De :
Envoyé : jeudi 5 mai 2022 16:39
À : plui@payszorn.com
Cc : |
Objet : Observations Modification n°1 PLUi ZOrn

Zone UA

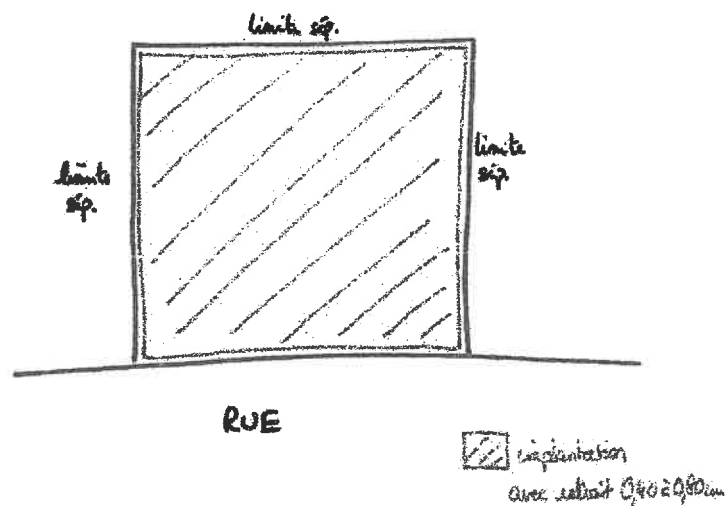
Point 2.1.7 : le règlement prévoit une une implantation sur les limites séparatives soit en limite, soit dans une zone de 40 à 80 cm. Tel qu'écrit, cela suppose que cela doit être respecté sur toutes les limites séparatives, ce qui n'est pas faisable, exemple sur un terrain carré de 20x20 m, la maison doit s'implanter sur les 3 limites (sur ou à 40-80 cm), la maison aura une emprise de 20x20 ou $(20-0,80*2 \times 20-0,80*2)$ et ne pourra pas mettre de fenêtres vers les limites car trop près selon le code civil ($D > 1.90m$) – cf schéma. Il conviendrait de préciser que les implantations demandées sont à prévoir sur au moins une limite.

selon le règlement, le projet doit "coller" toutes les limites séparatives

Avec le service instructeur, il avait été admis que cette règle ne s'applique que sur une limite, néanmoins, en cas de recours, cela pourrait être interprété différemment.
